Příspěvek do 6. zasedání Zastupitelstva města Kuřimi konané dne 01.10.2015

Návrh na pořízení změny ÚP – zpracování ochranného pásma rybníka Srpek

Návrh na pořízení změny ÚP – změna možného využití pozemků v okolí rybníka Srpek

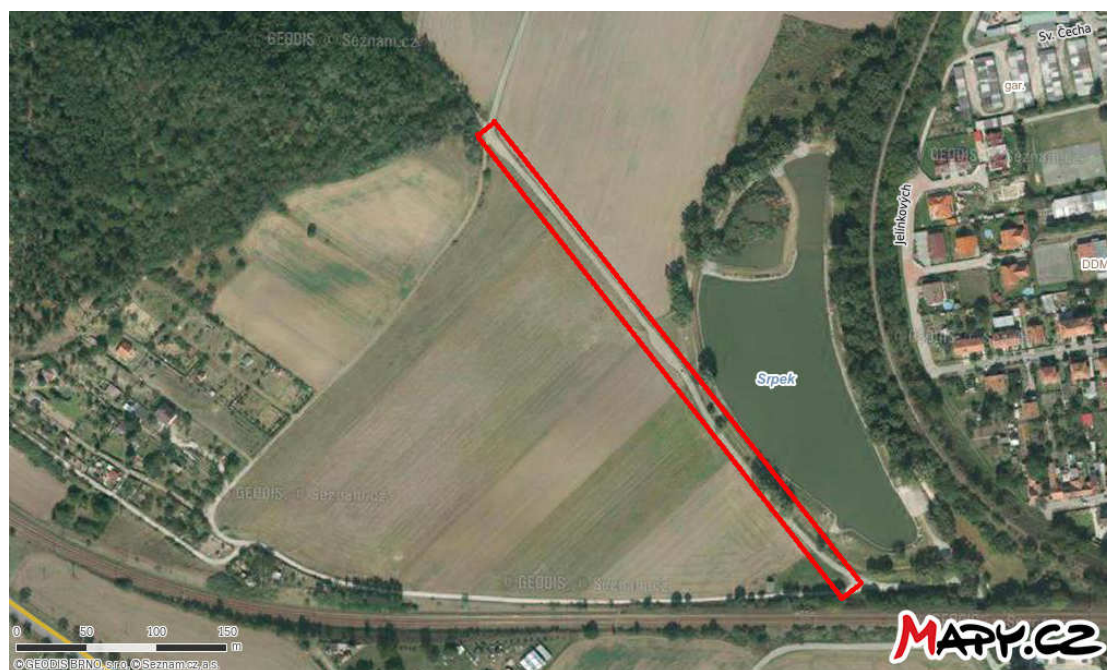
Z ploch rekreace v krajině C003, C017 a C046 navrhuji vyčlenit novou plochu C0xx, na které nebude umožněna výstavba nadzemních objektů. Plocha bude vymezena západně od rybníka Srpek vzdáleností cca 60m od břehové hrany rybníka. Do kapitoly 8.12. navrhuji doplnit podkapitolu 8.12.6., která by pro nově vzniklou plochu C0xx obsahovala vyloučení staveb nadzemních objektů v souladu s § 18 SZ, neboť plochy rekreace v krajině se nacházejí v nezastavěném území.

Dále navrhuji vymežit plochu veřejného prostranství C0xxx 7m na každou stranu od osy cesty západně od rybníka Srpek, v úseku od rozcestí u železniční trati po rozcestí u kopce Zborov. Do kapitoly 8.12. navrhuji doplnit podkapitolu 8.12.7., která by u nové plochy veřejného prostranství specifikovala možné využití pro veřejnou zeleň, případně pro výstavbu cyklostezky, nebo chodníku pro případ, že by budoucí dopravní situace vyžadovala v tomto úseku oddělení motorové a nemotorové dopravy.
